Keuringsverslag van een elektrische laagspanning- en zeer lage spanningsinstallatie

NIET CONFORM

Datum keuring: 12/11/2021

Straatnaam De Bosschaertstraat
Huisnummer 5
Busnummer
Postcode 2020
Gemeente ANTWERPEN
Land België

Afbeelding schakel- en verdeelbord:

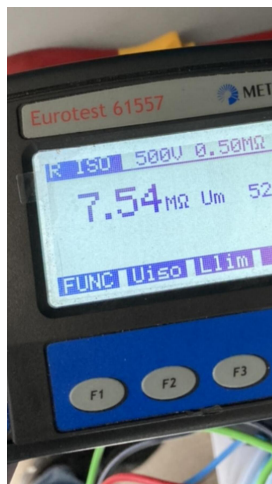
I1.01 Eéndraadschema van de installatie is te voorzien en/of te vervolledigen. (Boek 1 Afdeling 2.12 - 2.13 en 3.1.2 en 9.1.2)

11.02 Situatieschema van de installatie is te voorzien en/of te vervolledigen. (Boek 1 Afdeling 2.12 - 2.13 en 3.1.2 en 9.1.2)

13.12 Een enkele aardingsonderbreker moet geïnstalleerd worden en deze moet bereikbaar blijven voor alle eigenaars, beheerders of uitbaters die gebruik van de gemeenschappelijke aardverbinding. (boek 1 Onderafdeling 5.4.2.1.)

15.02.01 Elke elementaire stroombaan moet met een hoofdletter aangeduid worden. Elk lichtpunt, contactdoos, moeten genummerd worden in volgorde gezien vanaf de beschermingsinrichting tegen overstroom. (Boek 1 onderafdeling 3.1.2.1.)

15.09 De genaakbare, naakte onder spanning staande delen zijn onvoldoende afgeschermd. (Boek 1 Afdeling 5.1.4. en 4.2.2.3.)

16.04 Een afzonderlijke differentieelschakelaar met een gevoeligheid van 30mA is te plaatsen voor installaties van badkamer, wasmachine, vaatwas, droogkast en/of gelijkaardige toestellen. Deze dient ondergeschikt te zijn aan de hoofddifferentieel (Boek 1 Onderafdeling 7.1.4.1. en 4.2.4.3.)

17.02 De smeltveiligheidshouders of houders van automatische schakelaars dienen voorzien te worden van kalibreerelementen. (Boek 1 Onderafdeling 5.3.5.5.A.)
